泊発電所 3号炉 耐津波設計方針について (津波防護対策に係る指摘事項回答)

令和5年2月13日
北海道電力株式会社

2. 審査会合指摘事項に対する回答（指摘事項No.220929-07）

図3 1号及び2号炉取水系断面図

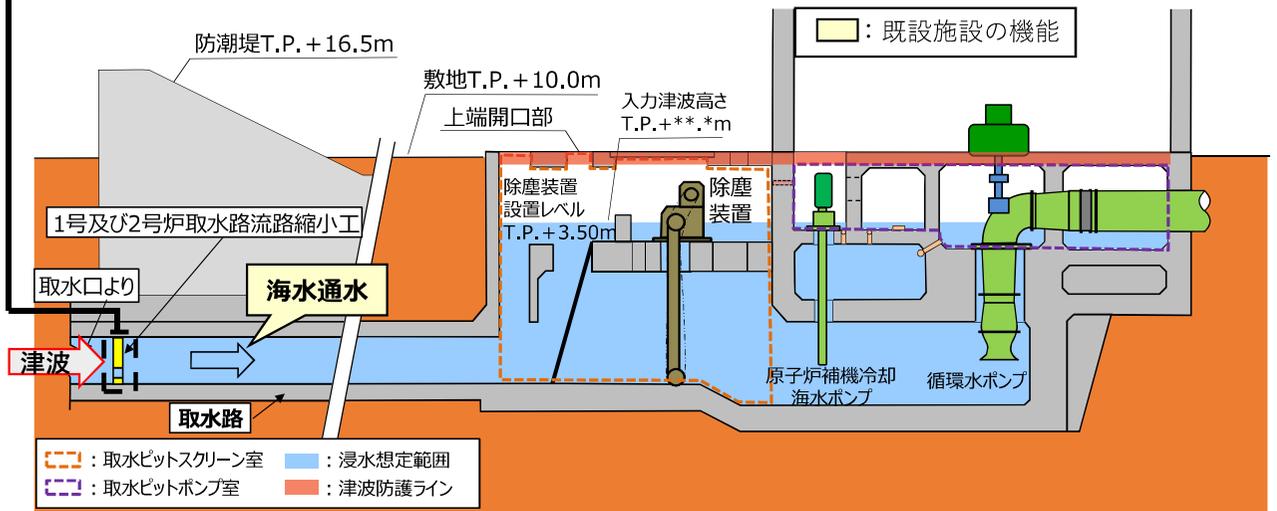
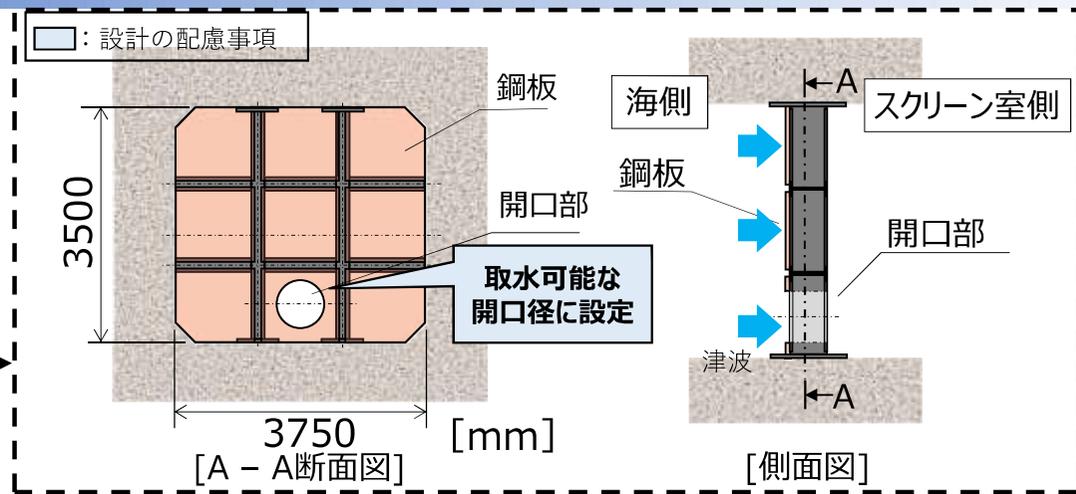
防潮堤を除く津波防護対策（例えば、流路縮小工、原子炉補機冷却海水放水路内へのコンクリート充填及び配管敷設、既設立坑の上部開口部のコンクリートによる閉塞等）が既設の施設の機能に与える悪影響について、既設の施設が本来有する機能を明確にした上で説明すること。

対象となる既設の施設	既設の施設が本来有する機能	既設の施設の機能に与える影響の有無	施設管理に与える影響の有無	影響への対応方針
1号及び2号炉取水路	<ul style="list-style-type: none"> ■ 循環水ポンプ及び原子炉補機冷却海水ポンプの水源を確保するため、取水口より取り込んだ海水を通水する。(図2, 3参照) 	<ul style="list-style-type: none"> ■ 1号及び2号炉取水路流路縮小工の設置により、流路が縮小されることで取水路内の抵抗が上昇し、循環水ポンプ及び原子炉補機冷却海水ポンプの取水機能に影響がある。 	<ul style="list-style-type: none"> ■ 取水路点検用の開口は、1号及び2号炉取水路流路縮小工設置後においても、設置箇所的前後両方に確保され、取水路内にアクセス可能なため影響はない。(図2参照) 	<ul style="list-style-type: none"> ■ 3号炉の新規制基準適合性審査において、1号及び2号炉のプラント状態は停止中として扱う前提であり、1号及び2号炉取水路流路縮小工を設置する※期間は、循環水ポンプの機能要求がないため、影響はないと考える(詳細については検討中。設置許可の審査において説明予定)。 ■ 原子炉補機冷却海水ポンプの取水機能への影響が無いよう、ポンプが定格流量で運転可能な流量を確保できるように1号及び2号炉取水路流路縮小工の開口径を設定する(詳細については検討中。設置許可の審査において説明予定)。
